**DEMANDE D'ADOPTION DES NORMES DE FIABILITÉ RELATIVES AUX
AUTOMATISMES DE RÉSEAU ET RESSOURCES DE PRODUCTION DÉCENTRALISÉES**

**PREUVE
DE
RIO TINTO ALCAN INC.**

DOSSIER R-4070-2018 (BLOC 2)

26 OCTOBRE 2020

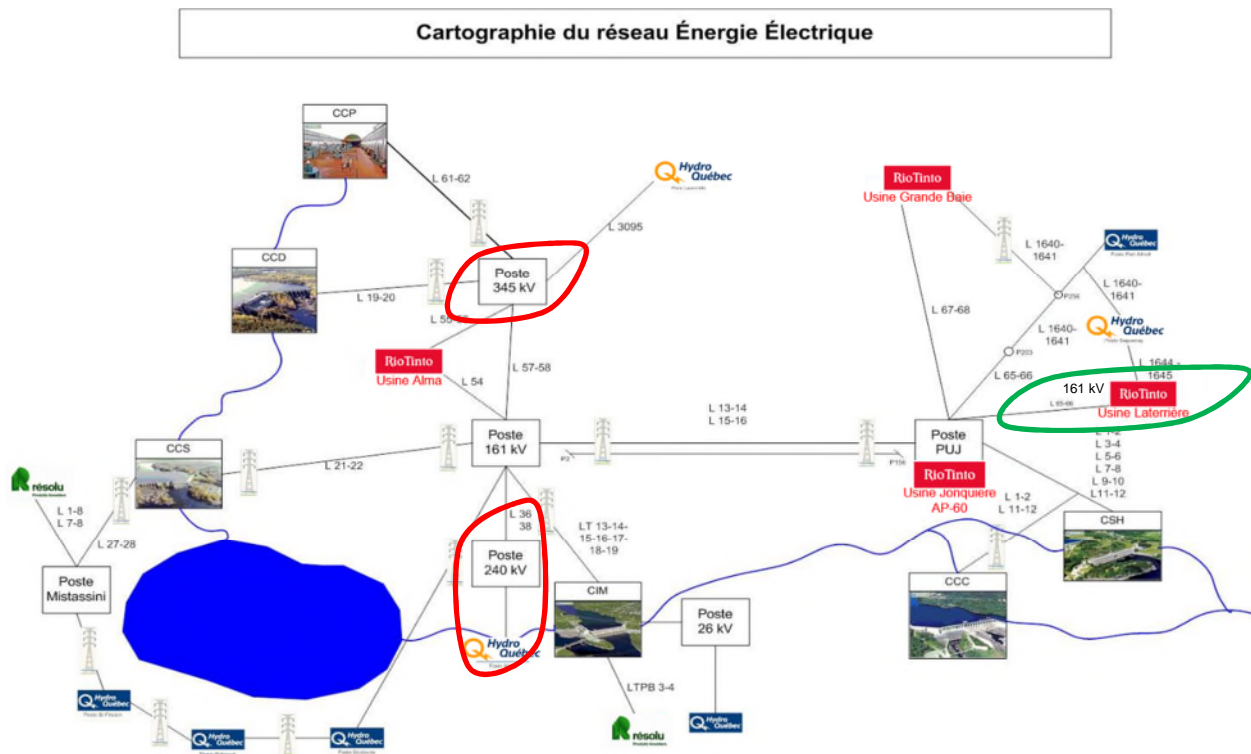
10. La majorité des installations de transport de RTA ne sont pas RTP. Telles qu'elles sont représentées sur la cartographie ci-dessous, seules les installations des interconnexions encadrées en rouge (240 kV et 345 kV) et en vert (161 kV) sont classées RTP :

50. En particulier, le niveau de tension de 230 kV n'englobe pas les installations haute tension de 240 kV de RTA, ni celles de 345 kV, telles qu'elles sont identifiées au Registre.⁷ Les installations des interconnexions à 240 kV et 345 kV avec le réseau d'HQT ne sont pas prises en considération. Seules les installations haute tension de 161 kV de RTA classées RTP sont prises en compte par la *Nouvelle disposition particulière*.

51. Ces installations sont représentées sur la Cartographie du réseau Énergie Électrique reproduite au paragraphe 10 ci-dessus.
- (i) Nécessité d'augmenter la capacité des installations existantes ou d'en construire de nouvelles

⁷ Voir la Cartographie du réseau Énergie Électrique au paragraphe 10 du présent document. Les installations des interconnexions encerclées en rouge (240 kV et 345 kV) sont exclues de la *Nouvelle disposition particulière*.
